atmoshaus @ Untergeschoss

Objekt: Neubau 3 MFH mit Einstellhalle
Luxemburgstrasse 8, 10, 12
6215 Beromünster
PLNr.: 2012-019-208-A
Datum: 17.06.2013
Gez.: ai/ay
PLGr.: 148/60
Rev.: 21.10.2013 ns

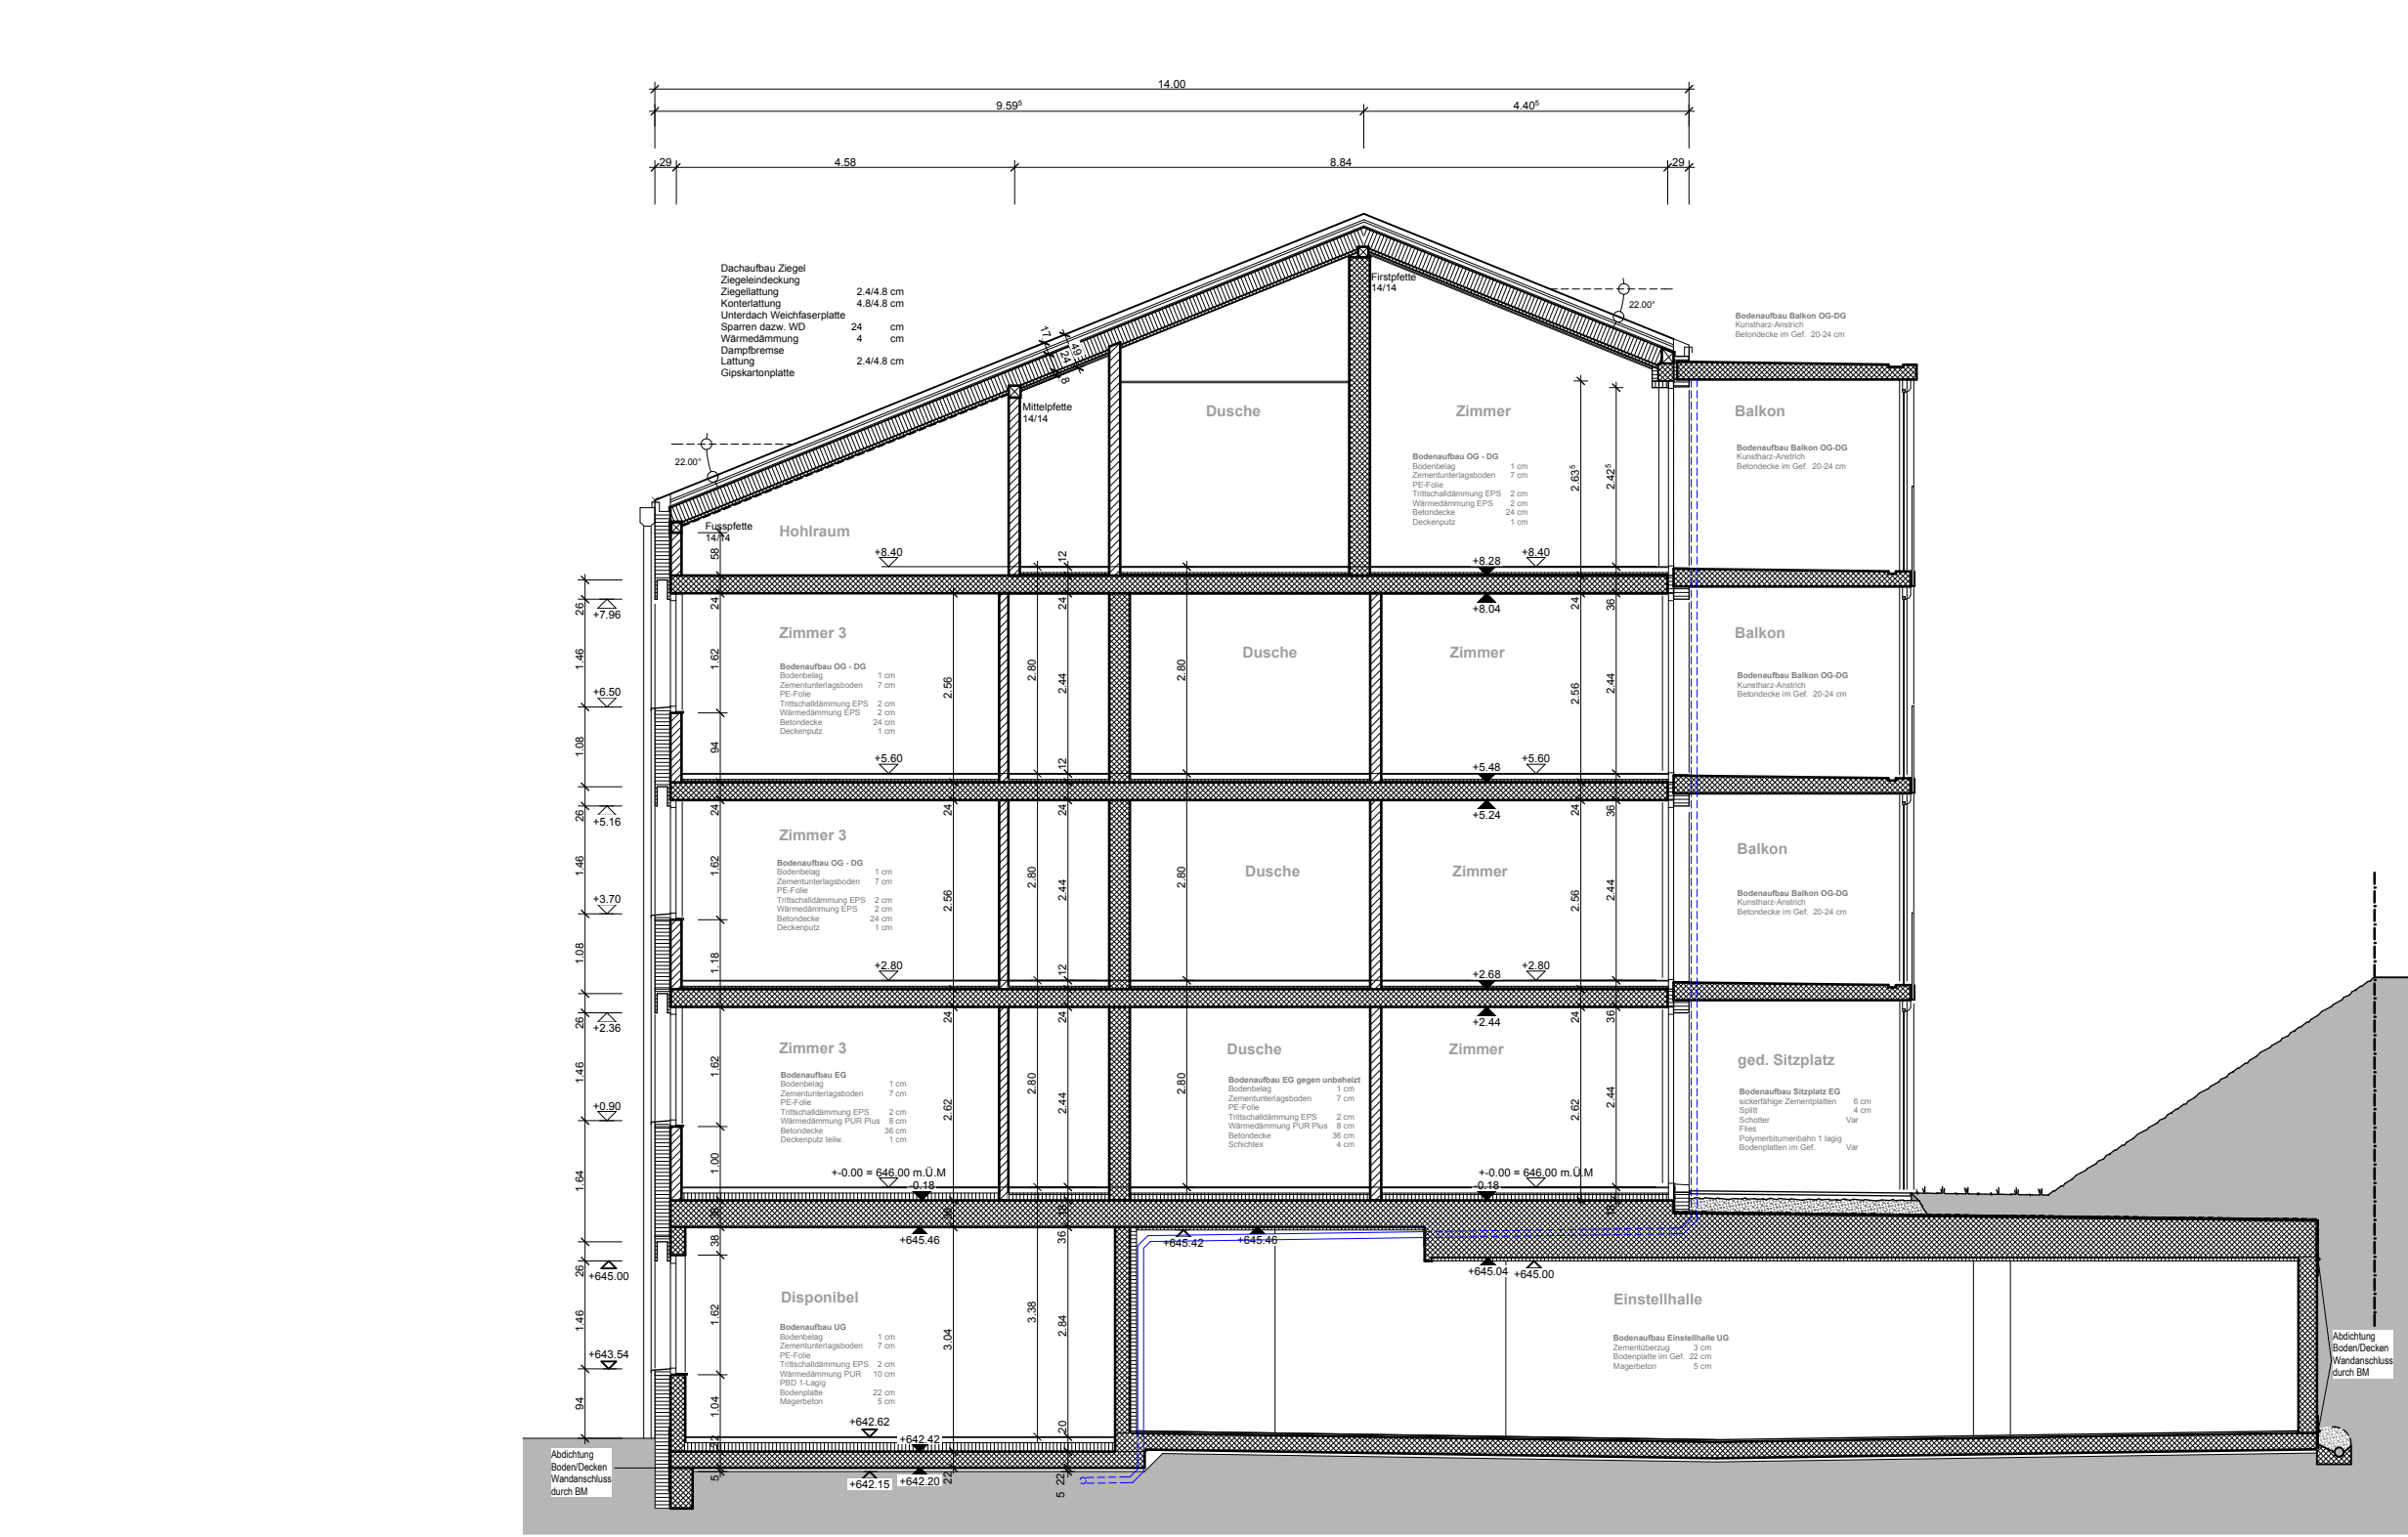
Rev.	Datum	Gez.	Änderungen
13.08.2013	ay		Bei den Türen im Treppenhaus statt Blockrahmen neu Zargen
16.09.2013	ns		Bodenplatte neu 22 cm (alt 25 cm)
25.09.2013	ay		Feuerlöscher Standort geändert
21.10.2013	ns		Jackdorn unter Bo.Pt. fällt weg, Wärmedämmung im UG
